COMUNE DI CAPRIE

OGGETTO: Progetto di variante in ottemperanza alla prescrizione n. 235 della Delibera CIPE 19/2015 della nuova linea ferroviaria Torino Lione - Sezione Internazionale - Parte Comune Italo - Francese - Sezione Transfrontaliera - Parte in territorio Italiano, ubicato nei Comuni di Chiomonte, Giaglione, Salbertrand e Venaus della Città Metropolitana di Torino, presentato dalla società Tunnel Euralpin Lyon Turin S.a.S. ai sensi degli articoli 166 (e seguenti) del Dlgs 163/2006, come richiamato dal comma 5 dell'art. 169 del Dlgs 163/06 (ai sensi della Delibera ANAC n. 924 del 7/9/2016) e 183 e seguenti del Dlgs 163/2006, mediante avviso pubblico di avvio del procedimento di assoggettabilità alla procedura di valutazione di impatto ambientale il 10 luglio 2017. **OSSERVAZIONI**

OSSERVAZIONI DELLA COMMISSIONE TECNICA DELL'UNIONE MONTANA VAL SUSA SULLA DOCUMENTAZIONE INTEGRATIVA TRASMESSA DAI PROPONENTI IN DATA 20 DICEMBRE 2017

Progetto di Variante | trasporti totali con camion

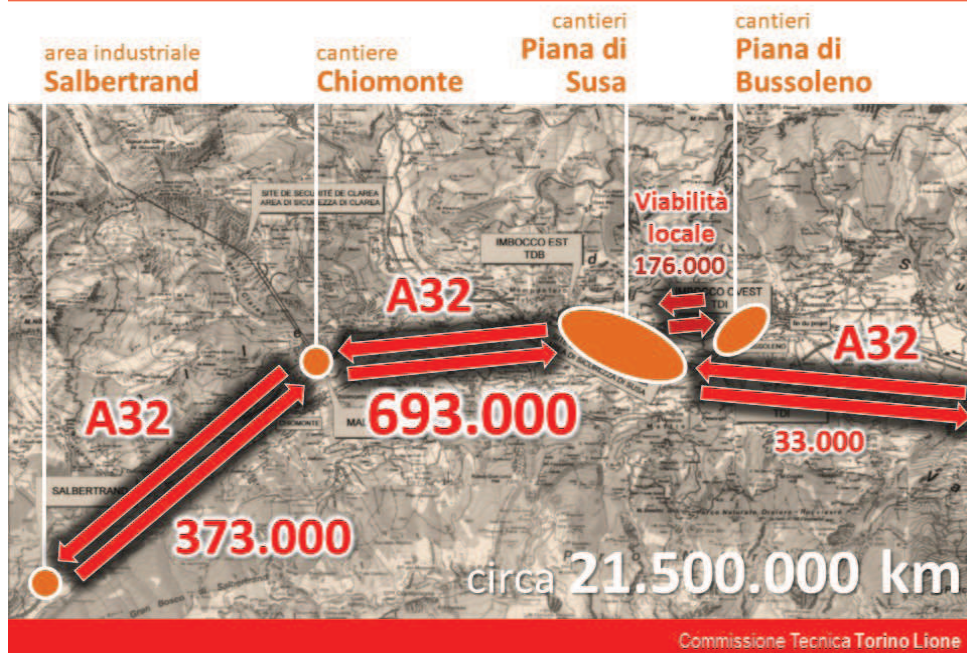
La figura seguente riepiloga i transiti complessivi di mezzi relativamente al totale dei trasporti necessari nell’intero periodo di costruzione dell’opera. I valori ottenuti sono sostanzialmente coincidenti con quelli già calcolati nelle precedenti osservazioni, a meno di minime variazioni dovute a qualche allineamento (effettuato ove possibile) delle ipotesi di calcolo con quelle delle INTEGRAZIONI TELT.

Anno 5 - Flussi di camion

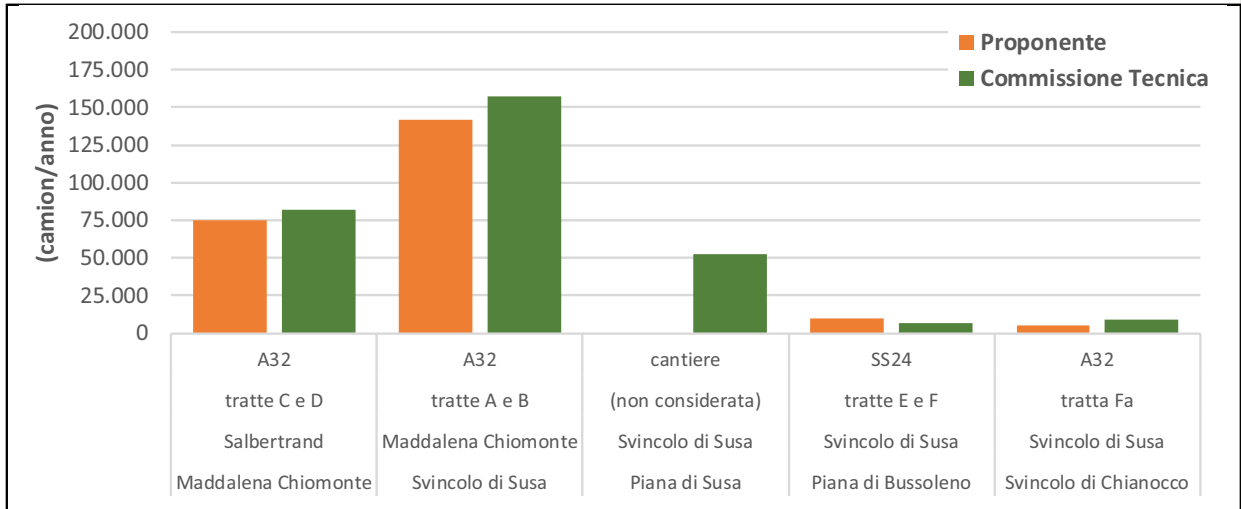
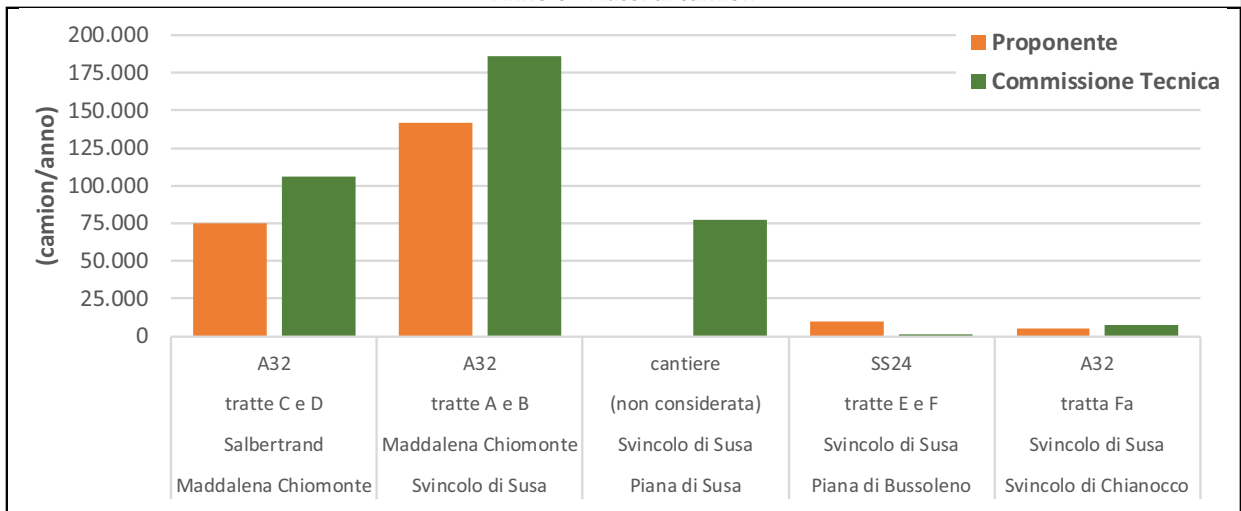
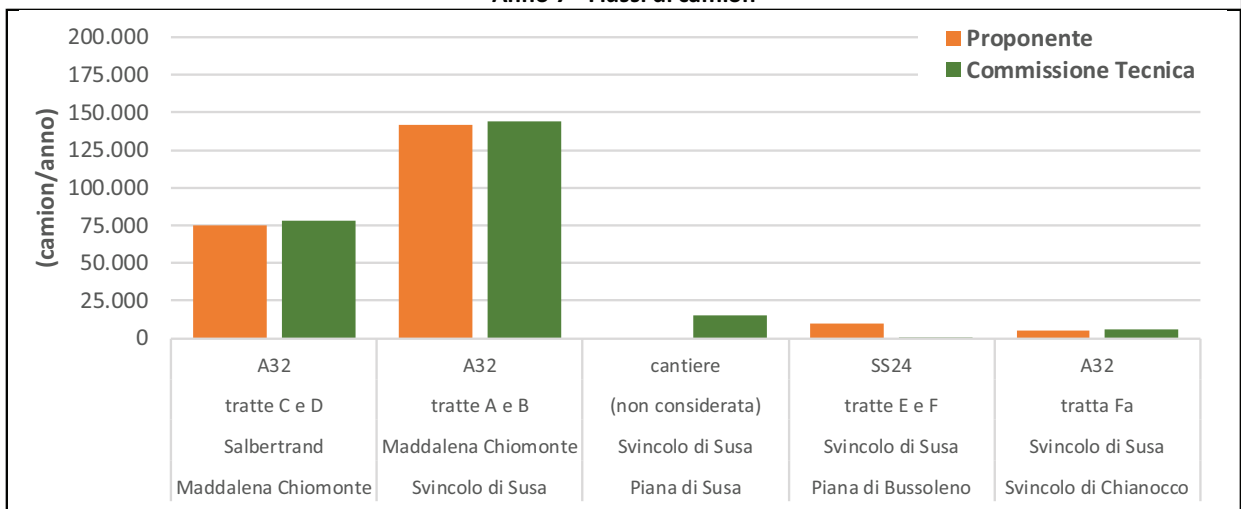
La figura successiva illustra i valori annui¹ dei flussi di mezzi calcolati per gli anni 5, 6 e 7, dal quale emerge che le INTEGRAZIONI TELT:

- sottostimano i flussi per le tratte C+D e A+B, in particolare negli anni 5 e 6 (circa 10÷20% in meno)
- come già segnalato, ignorano le “tratte 4 e 6” precedentemente definite dallo stesso proponente nel SIA
- sovrastimano fortemente i flussi sulle tratte E e F, i cui flussi sono però limitati ai soli materiali da costruzione da recapitare nella Piana di Bussoleno

Anno 5 - Emissioni di NOx

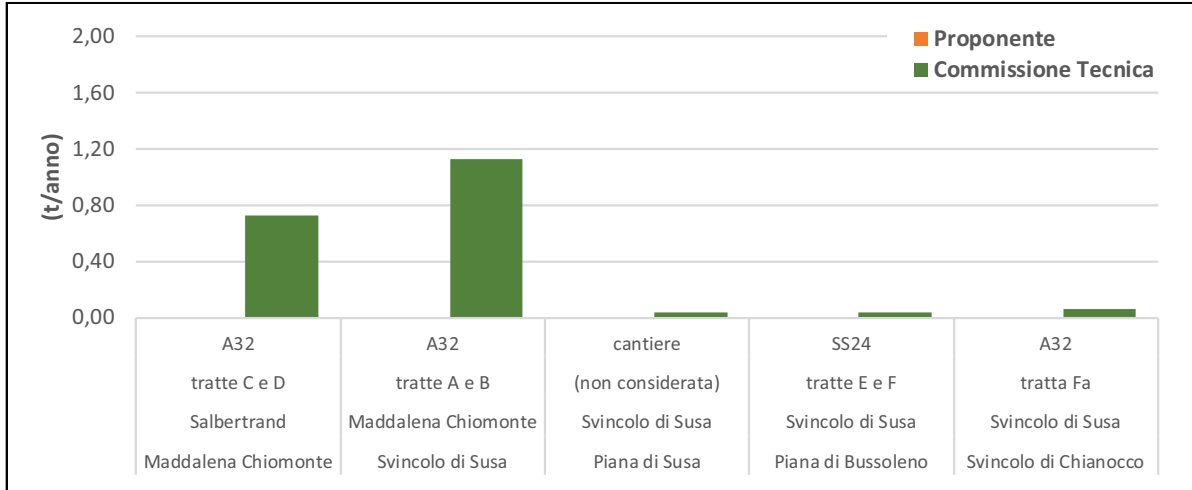
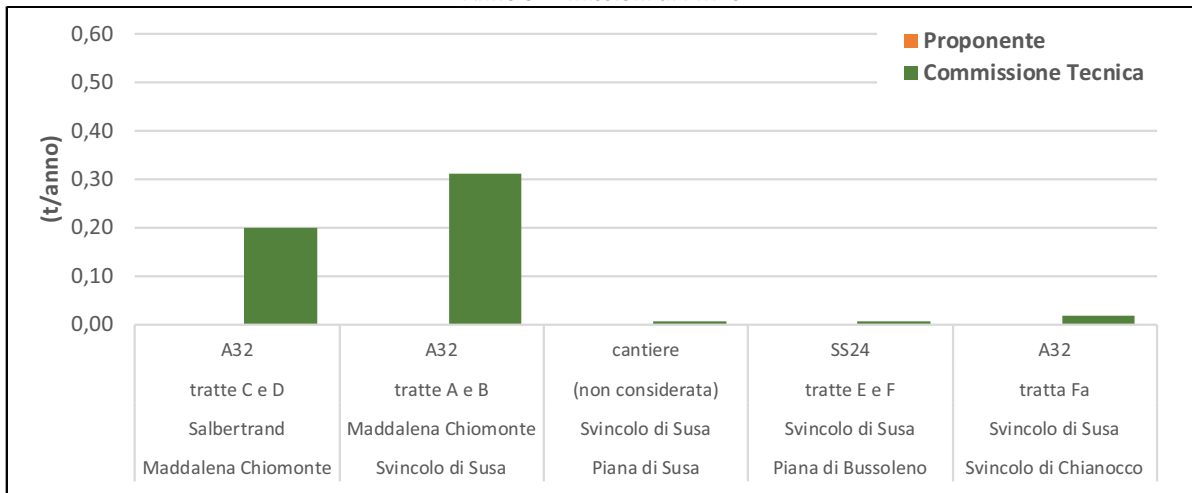
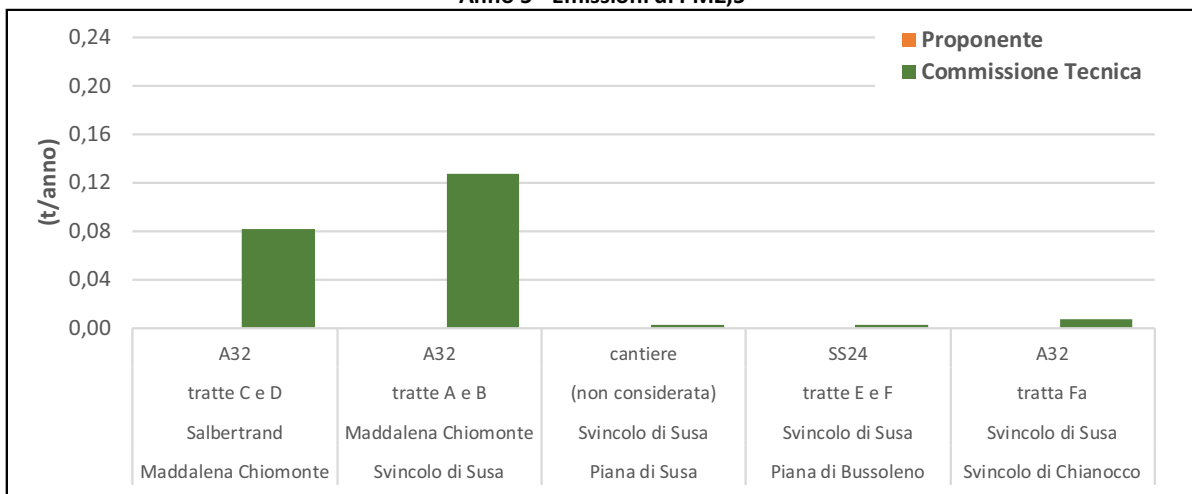
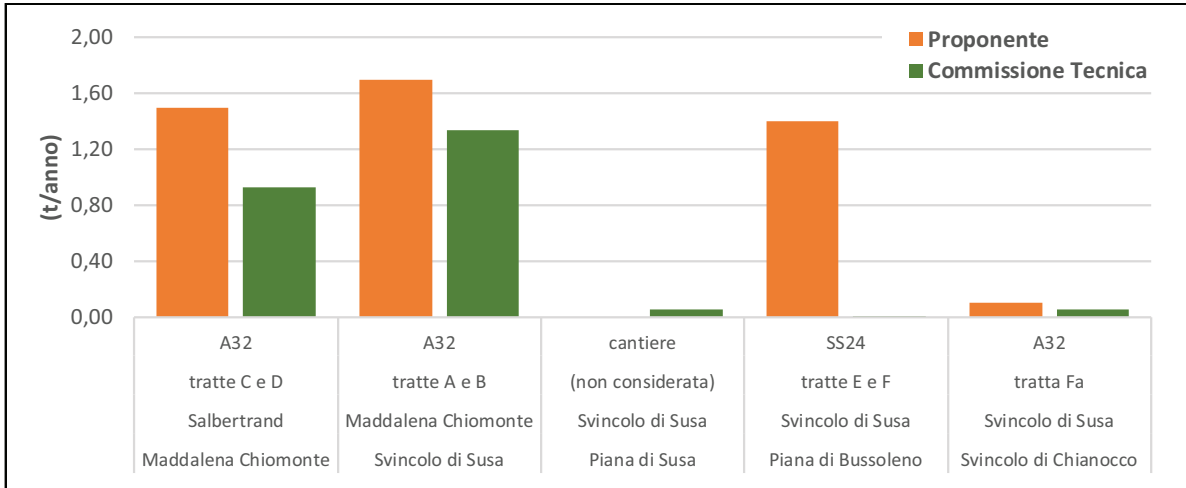
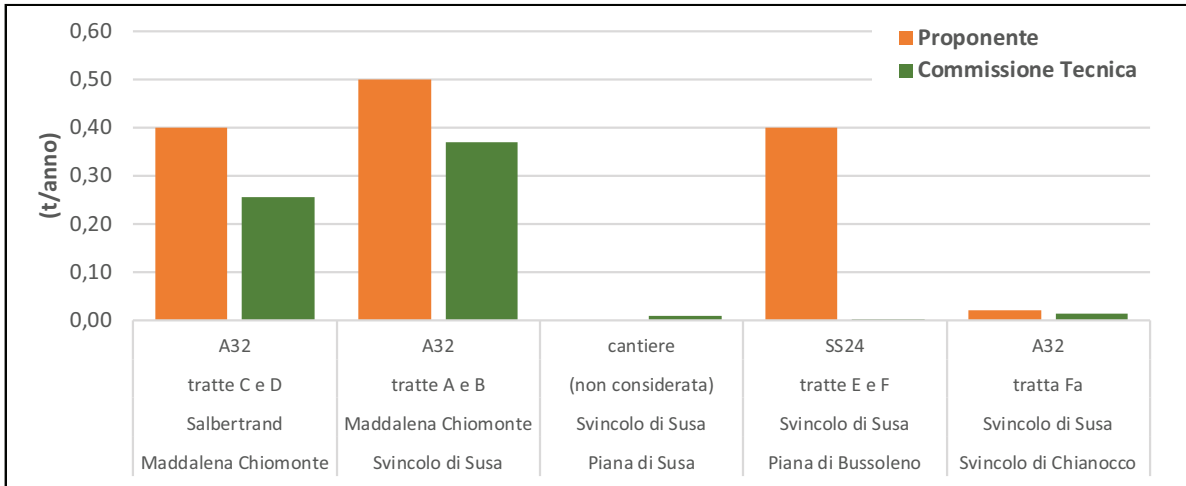
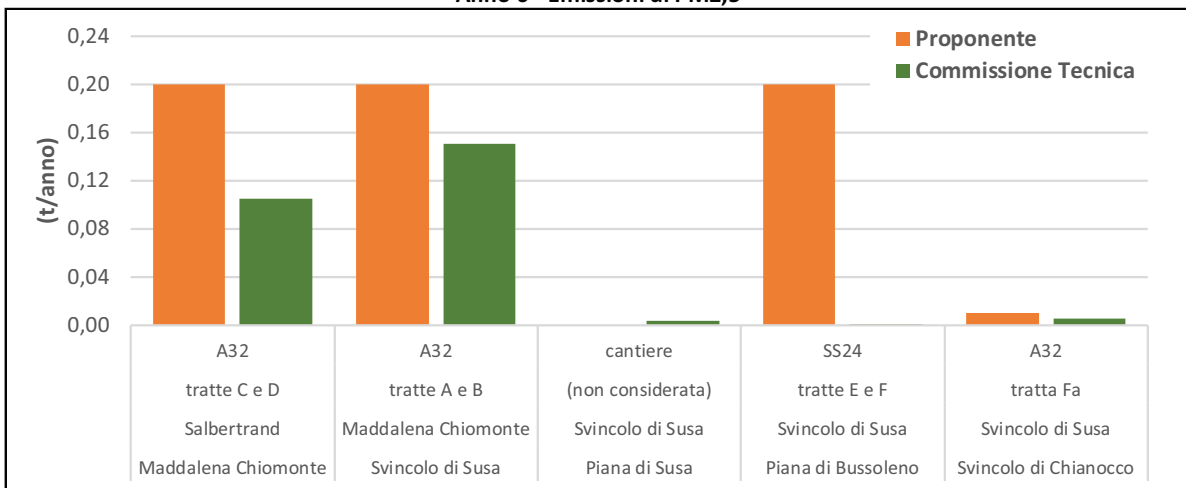
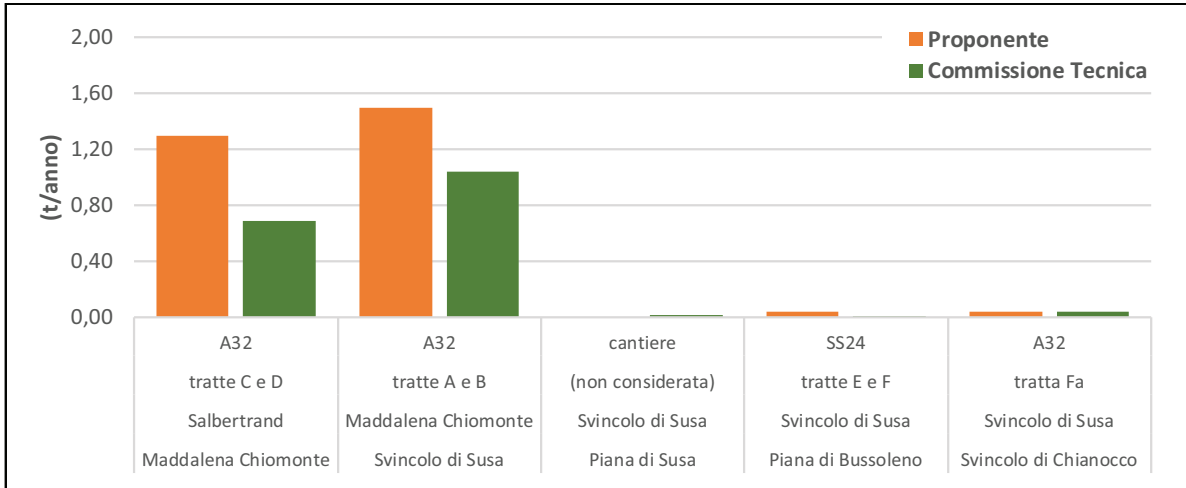
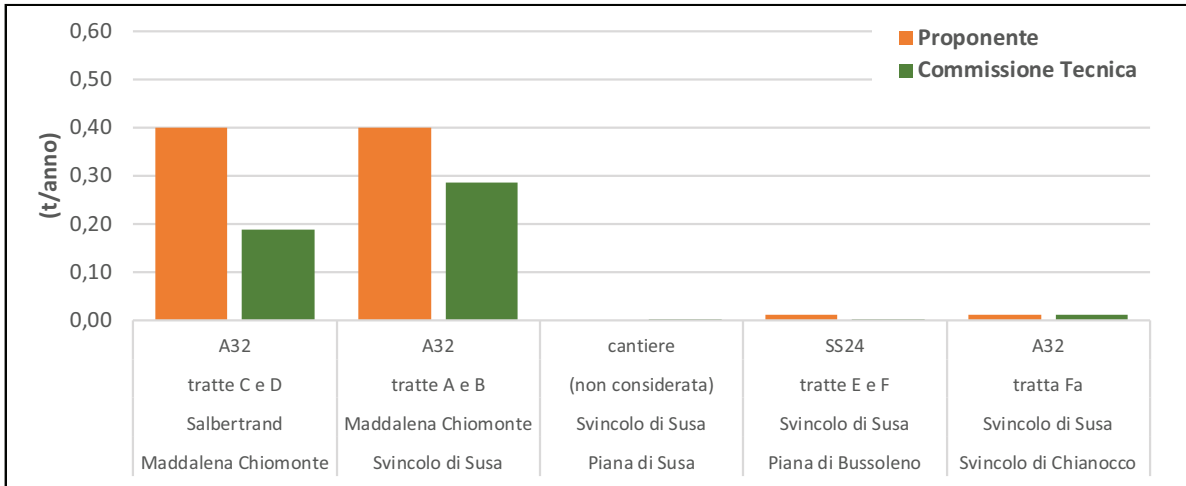
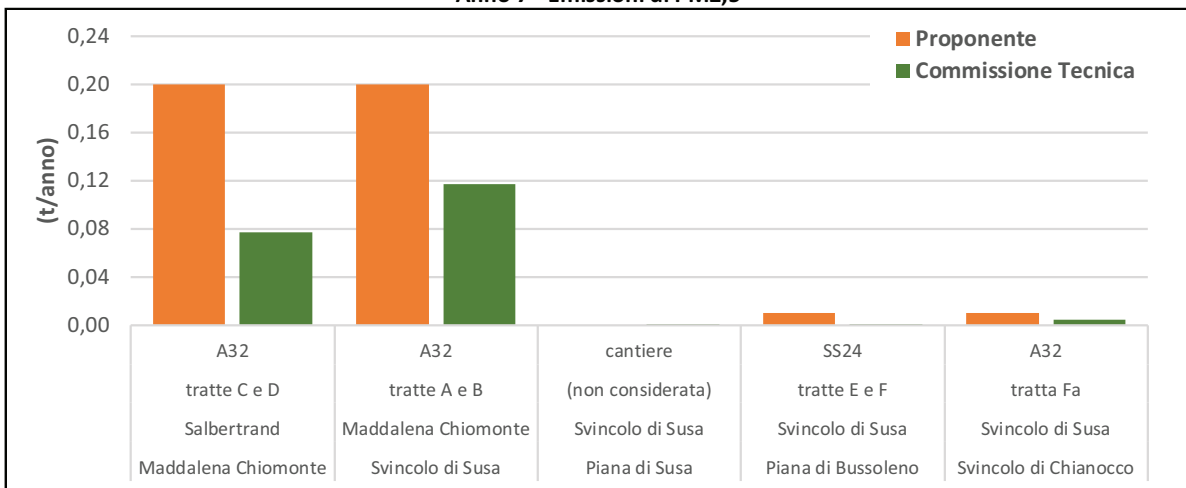
Le 9 figure seguenti mettono a confronto, per ciascun anno esaminato e per ciascuna tratta, i risultati ottenuti con i valori indicati nelle INTEGRAZIONI TELT.

Anno 7 - Emissioni di NOx

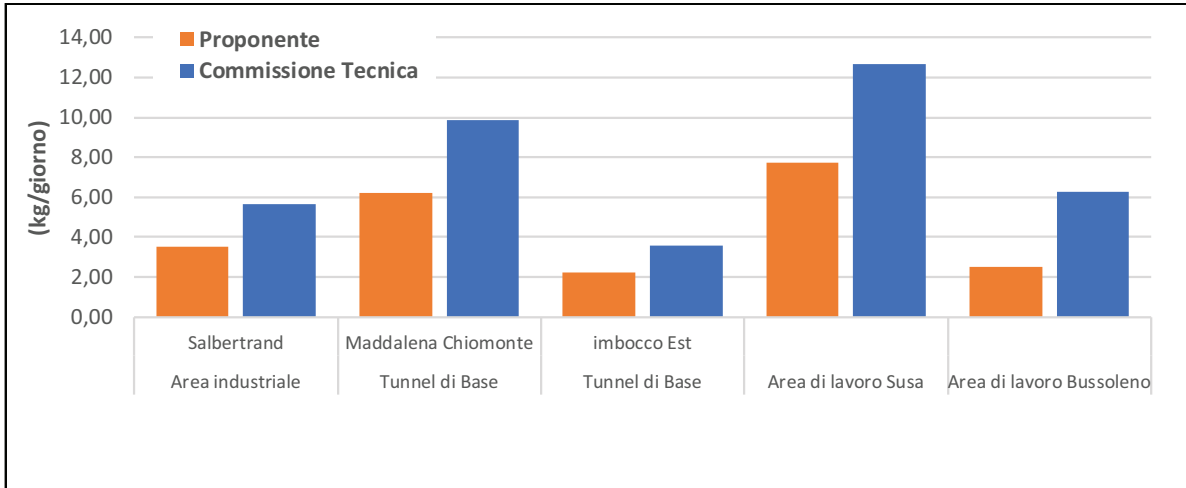
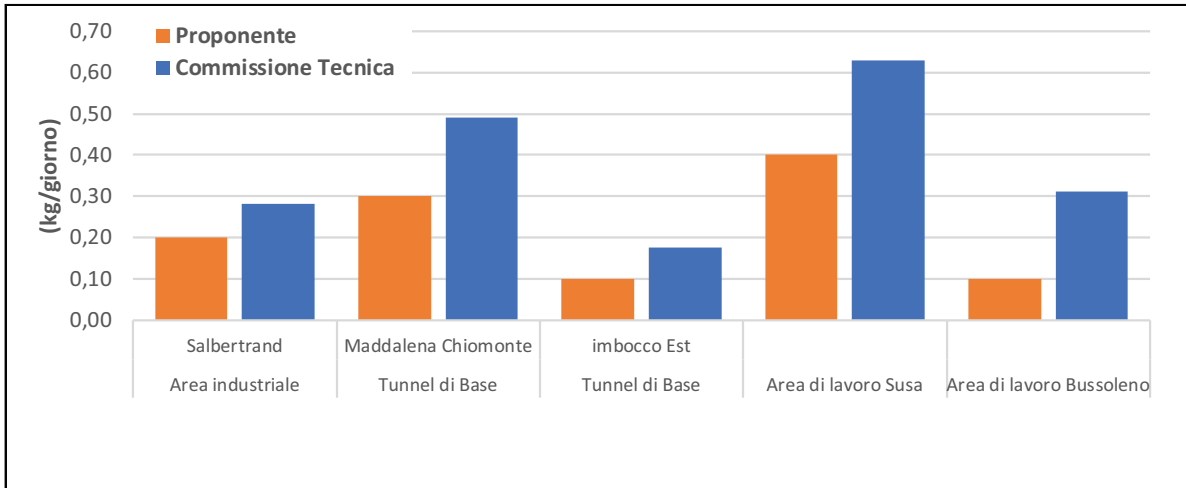
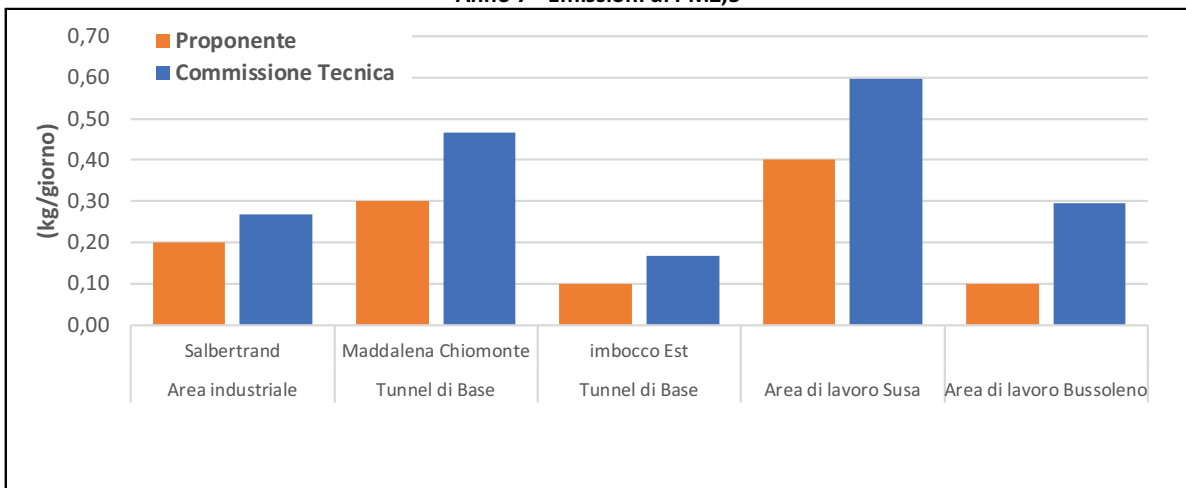
Le 3 figure successive mettono a confronto, con riferimento all'anno 7, i dati complessivi gironalieri ottenuti per ciascun cantiere con i corrispondenti valori indicati nelle INTEGRAZIONI TELT.
